PLAKATSÄULEN-WETTBEWERB

der Sektion Basel der Schweizerischen Vereinigung für Heimatschutz

WETTBEWERB ZUR ERLANGUNG VON PLAKATSÄULEN FÜR BASEL

Das Preisgericht äusserte sich zu den einzelnen Projekten in folgender Weise:

Schaubild und Plan des Projektes „Unter Dach“. Zum Ankauf empfohlen. Siehe auch Seite 1. Masstab 1 : 100.
 Vue d'ensemble et plan du projet „Unter Dach“. Proposé à l'achat. Voir page 1. Echelle 1 : 100.

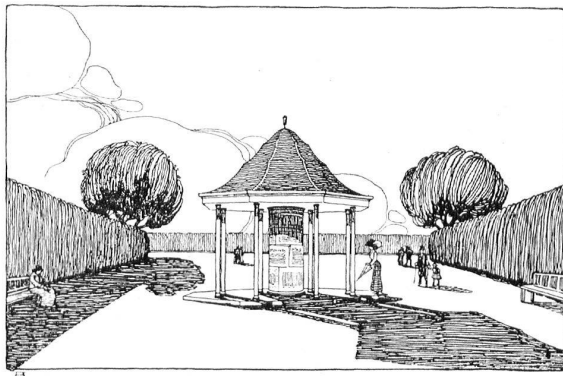
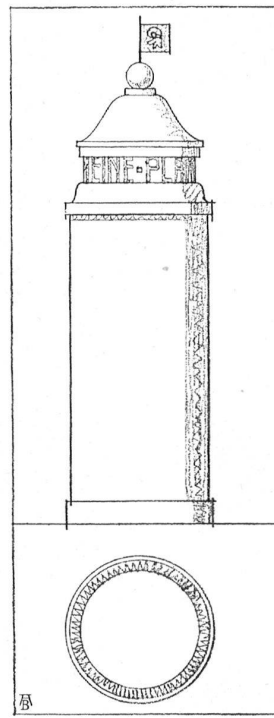
Das Projekt mit Kennwort „Unter Dach“ wird der Allgemeinen Plakatgesellschaft zum Ankauf empfohlen, da es sich zu gelegentlicher Verwendung an geeigneter Stelle infolge seiner künstlerischen Qualitäten sehr empfiehlt; eine Prämierung war da nicht möglich, da der Entwurf gegen die Anforderungen des Programms verstösst.

Schaubild und Plan des Projektes „Der Ma isch z'gross“.
 Verfasser: Hans Hindermann,
 :: Architekt, Bern. ::

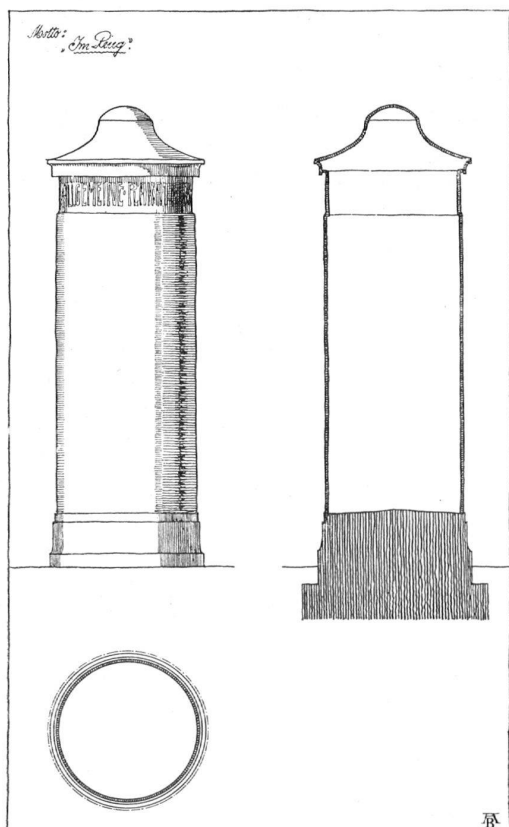
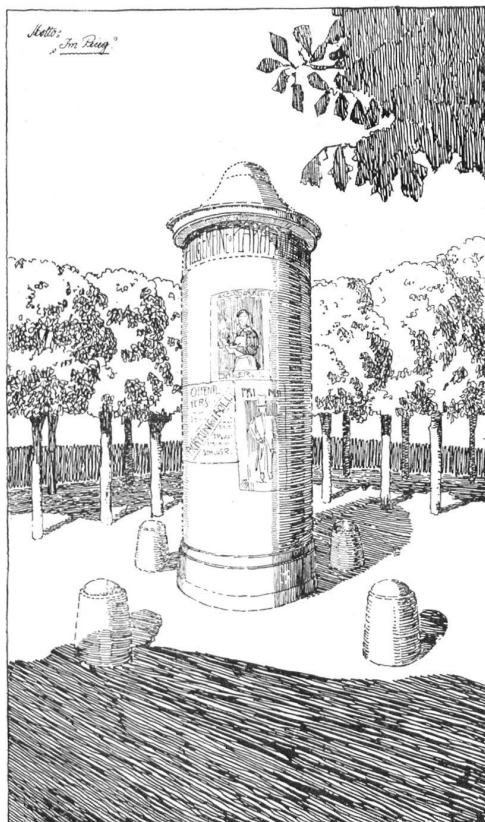
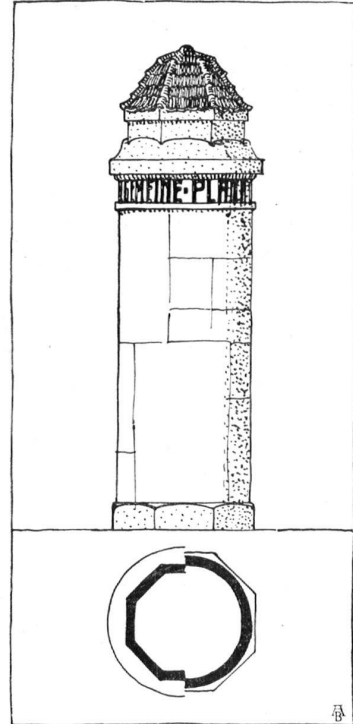
Projekt mit Kennwort „Der Ma isch z'gross“: Das Projekt ist eine reife, wohlgedachte Lösung mit interessanter Silhouette. Der Sockel, die obere Endung der Plakatsäule und namentlich der Uebergang der Säule zum Kopf sind gut gefunden. Das Projekt eignet sich zur Ausführung. Das Preisgericht empfiehlt in diesem Falle, die Ziegeldeckung, die kleinteilig wirkt, durch eine solche im Material der Säule zu ersetzen.

2. Preis. Schaubild und Plan des Projektes „Im Ring“. Verfasser Adalbert Skell, Architekt, Basel. Masstab 1:60.
II^e prix. Vue d'ensemble et plan du projet „Im Ring“. Auteur: Adalb. Skell, architecte, Bâle. Echelle 1:60.

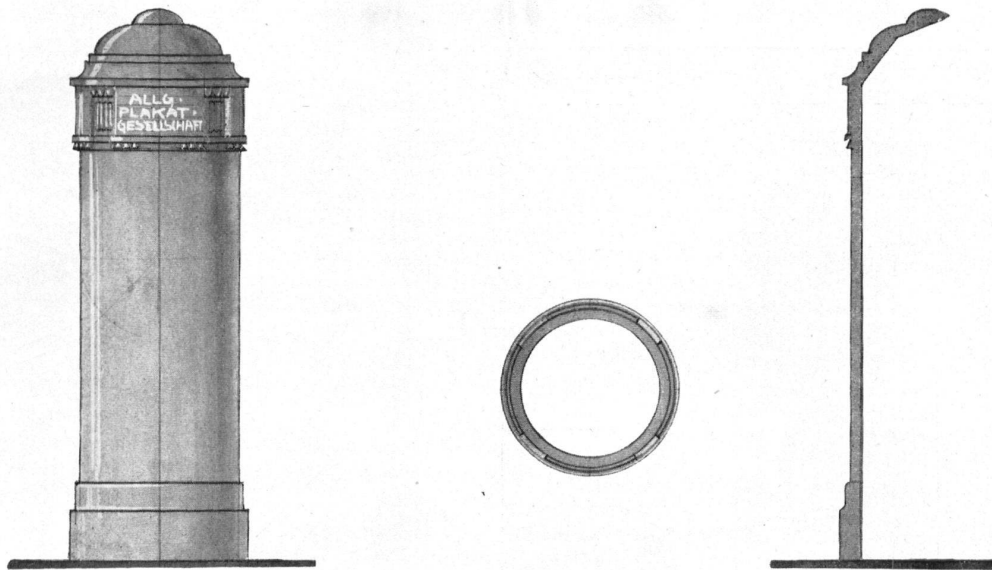
Projekt mit Kennwort „Im Ring“: Die Wirkung des Entwurfes ist im allgemeinen eine gute; dagegen fehlt das nötige Abschlussgesims zwischen Klebefläche und Kopf. Das Zurücktreten des Frieses wirkt nicht angenehm.

3. Preis ex aequo. Schaubild und Plan des Projektes „Warum nicht oval“. Verfasser: E. Kupper, Basel. Masstab 1:60.
 III^e prix ex aequo. Vue d'ensemble et plan du projet „Warum nicht oval“. Auteur: E. Kupper, Bâle. Echelle 1:60.

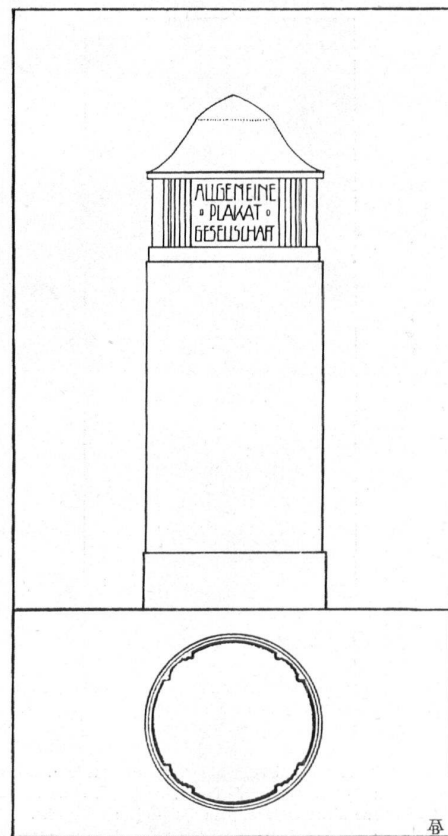
Projekt mit Kennwort „Warum nicht oval?“ Das Projekt gibt eine ruhige, einheitliche Lösung der Säule. Der Fries dagegen ist schön und kleinlich in seinen Formen. Die Darstellung des Projektes lässt schwer an eine Ausführung in Beton glauben und erweckt vielmehr den Eindruck von Messingblech.

3. Preis ex aequo. Schaubild und Plan des Projektes „Zweckentsprechend“. Verfasser: Gebrüder Gisler, Architekten, Basel. Masstab 1:60.
 III^e prix ex aequo. Vue d'ensemble et plan du projet „Zweckentsprechend“. Auteur: MM. Gisler frères, architectes, Bâle. Echelle 1:60.

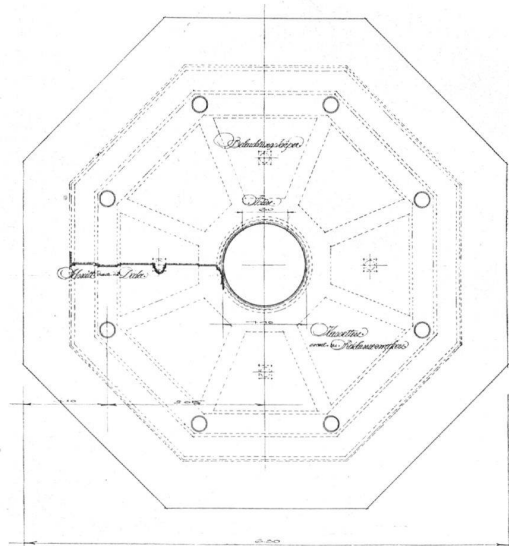
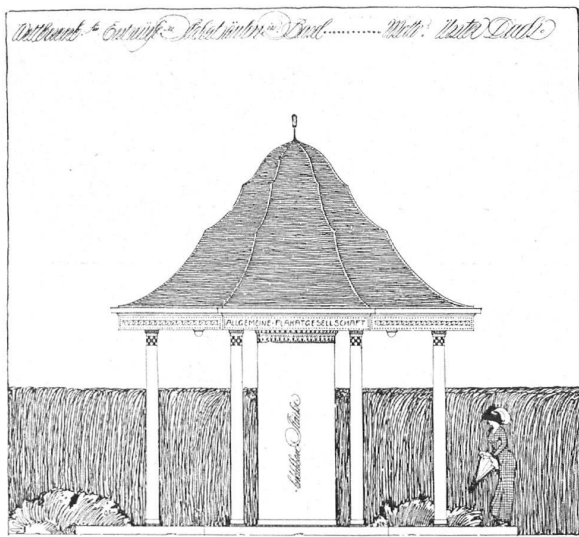
Projekt mit Kennwort „Zweckentsprechend“: Der ohne Zwischenglied zurückweichende Kopf der Plakatsäule wirkt unvorteilhaft, ebenso ist diese Anordnung unpraktisch, da ohne vorspringendes Abschlussglied über der Klebefläche das Regenwasser von oben in die Plakate läuft und eine Abschlusslinie

zum Anstossen der Plakate fehlt. Die Auffassung und Darstellung des Projektes zeigen dagegen künstlerische Fähigkeiten.

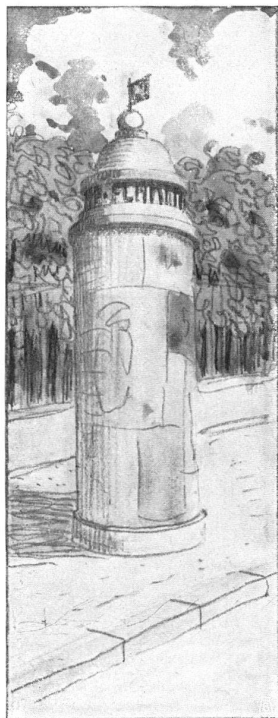
Projekt mit Kennwort „Basilea“. Die Darstellung des Projektes lässt ein sicheres Formgefühl erraten. Der Kopf ist originell und gut komponiert. Die Formgebung entspricht dem Material. Die Säule eignet sich zur Ausführung, wobei allerdings die überflüssige Wetterfahne weggelassen werden sollte.
